PM – RADIOMASTEN BUSSEDEPÅ

Föreslå alternativa åtgärdsförslag på dagvatten- och skyfallshantering

Göteborg 2019-11-29

WSP Sverige AB

Figur 1. Dagvatten- och skyfallslösning för bussdepå. Våtmark föregås av rörmagasin (sedimentering).

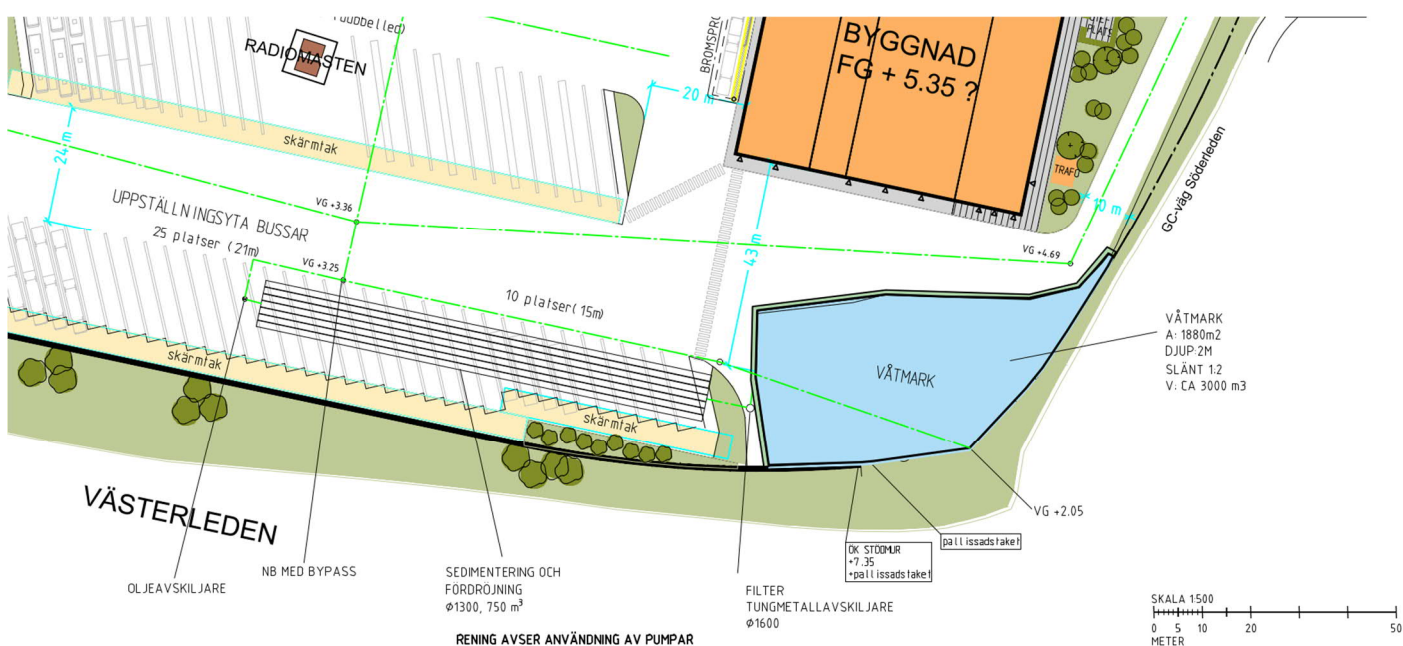
Rörmagasin 750 m³, våtmark 3000 m³

Ett förslag för hantering av dagvatten och skyfall har tagits fram där dagvatten inom området samlas upp i brunnar och leds via ledningsnätet till reningsanläggning bestående av rörmagasin och vidare till våtmark innan det når utlopp till huvudledning (VG +2.05).

Reningsanläggningen består av ett rörmagasin med sju linjer som vardera har en längd på 97 m och en diameter på 1,3 m (innerdiam. 1.19m), vilket resulterar i en fördröjningskapacitet på 750 m³. Våtmarken har en area på 1880 m² med lutning 1:2 mot botten, vilket resulterar i en volym på ca 3000 m³.

Lutning på ledningarna i området är satt till nio promille (9 ‰) och är beräknat från utloppspunkten med höjd +2.05 som fast nivå.
